**ROTAX****SERVICE INFORMATION**

10 UL 87/D

503 UL - AUSFÜHRUNG F R E E A I R (FA)

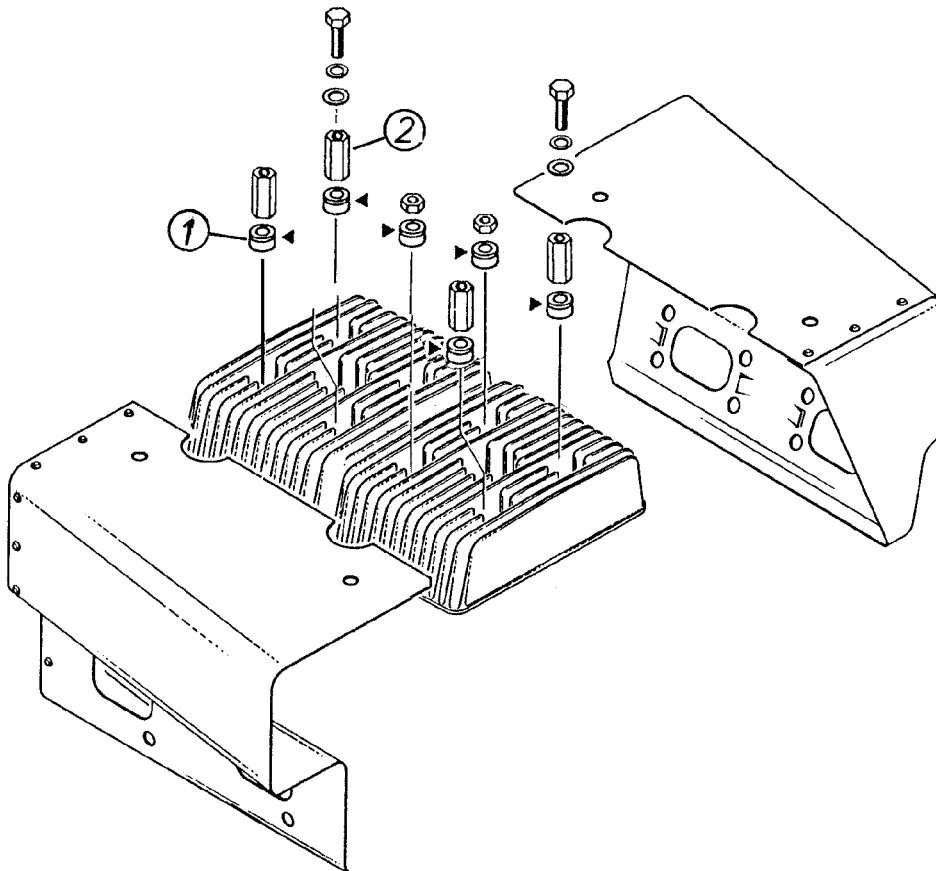
1.1. Im Sinne der Weiterentwicklung wurde bei Motortype 503 UL FA die Zylinderkopfbefestigung geändert. Dadurch wird die Belastung der Zylinderstiftschrauben vermindert und fallweise aufgetretene Brüche verhindert.

2.1. Alle acht Scheiben 8,4 werden durch die 4 mm hohe Kegelhülse ①, Teile-Nr. 847 475, ersetzt. Die Kegelhülse wird mit der kegeligen Seite nach oben eingebaut (siehe Kennzeichnungsrille im Bild).

2.2. 4 Distanzmuttern M8 x 37 werden durch 4 Distanzmuttern ② M8 x 33, ersetzt.

2.3. Die Stiftschrauben bleiben unverändert.

3) Diese Änderung erfolgte ab Serien-Motornummer 3.717.645.
